**AVIS RELATIF À LA PROTECTION
CONTRE LES EVENTUELS EFFETS NOCIFS ET NUISANCES
PROVOQUÉS PAR LES RAYONNEMENTS NON IONISANTS
GÉNÉRÉS PAR DES ANTENNES ÉMETTRICES STATIONNAIRES**

Commune : PALISEUL - Exploitant : TELENET GROUP

Référence exploitant : LX6328I

Rapport n° 326 / 2025

Figure 1 : Vue en plan des lieux de séjour et des points de contrôle

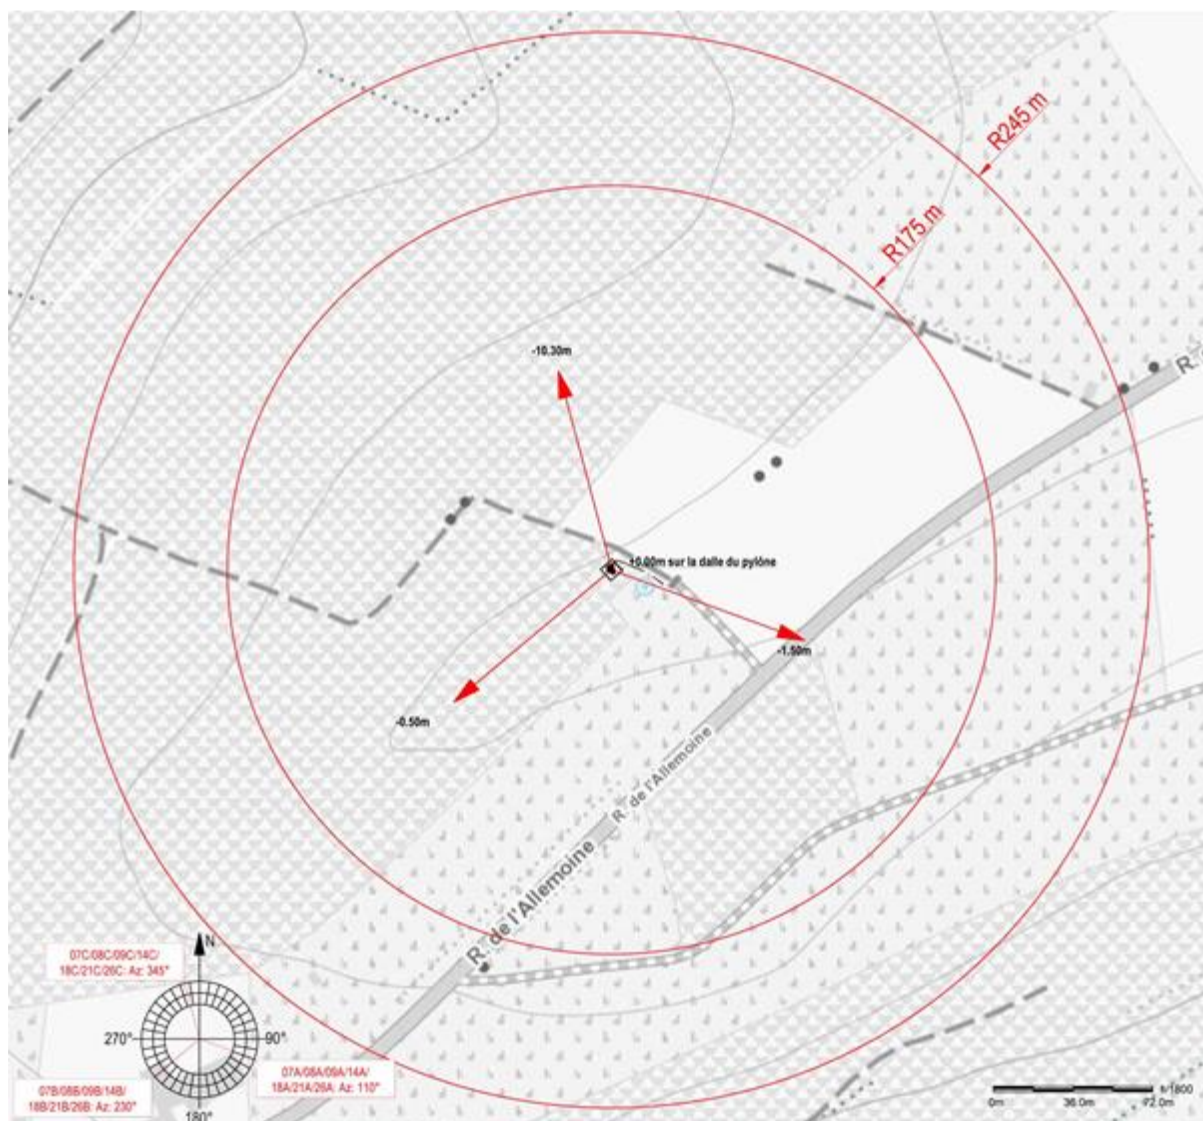
En ce qui concerne les antennes de l'installation mentionnées dans le tableau 1, la distance maximale à laquelle la limite pourrait être atteinte, à l'extérieur, est égale à 125,1 m. S'il n'y a pas de LS à une distance inférieure, les antennes respectent forcément la limite d'immission.

Dans le cas des LS situés à l'intérieur des bâtiments, une atténuation d'obstacle est prise en compte et il en résulte que la distance maximale à laquelle la limite pourrait être atteinte se réduit à 88,6 m.

Figure 2 : Vue en plan des installations d'antennes dans un rayon de 300 mètres autour de l'installation faisant l'objet de la demande d'avis

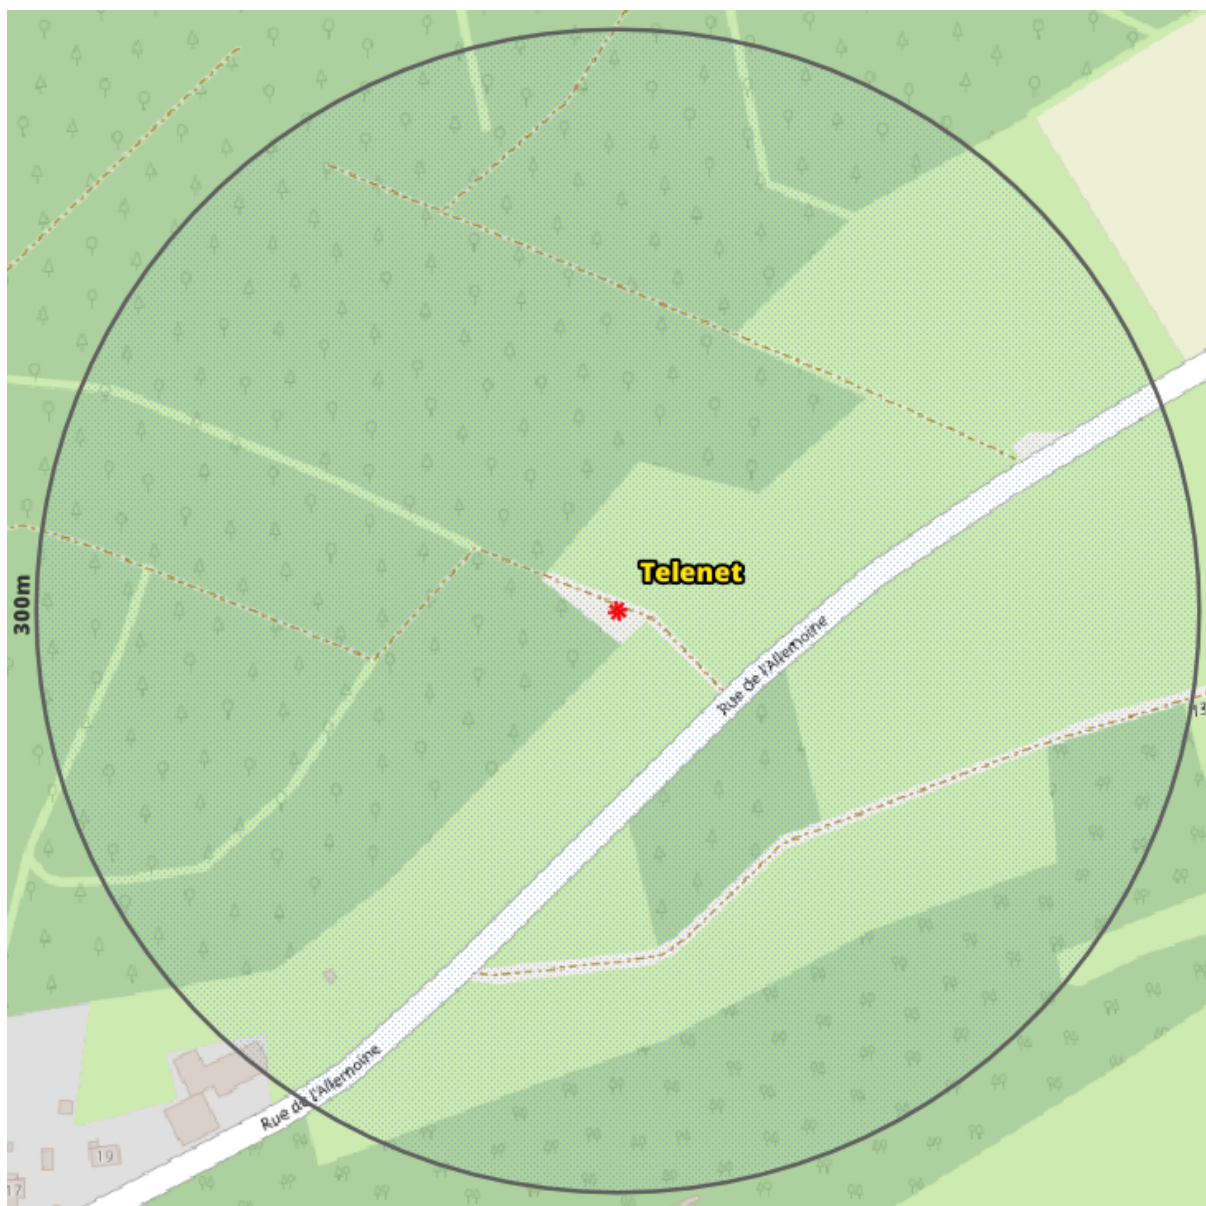
Compte tenu des considérations ci-dessus, il apparaît que l'intensité du rayonnement électromagnétique généré, dans les lieux de séjour situés dans un rayon de 300 mètres autour de l'installation référencée dans le paragraphe 2, par l'ensemble des antennes émettrices stationnaires de l'ensemble des exploitants du même site d'antennes émettrices stationnaires respecte la limite fixée à l'article 4, § 2 du décret.
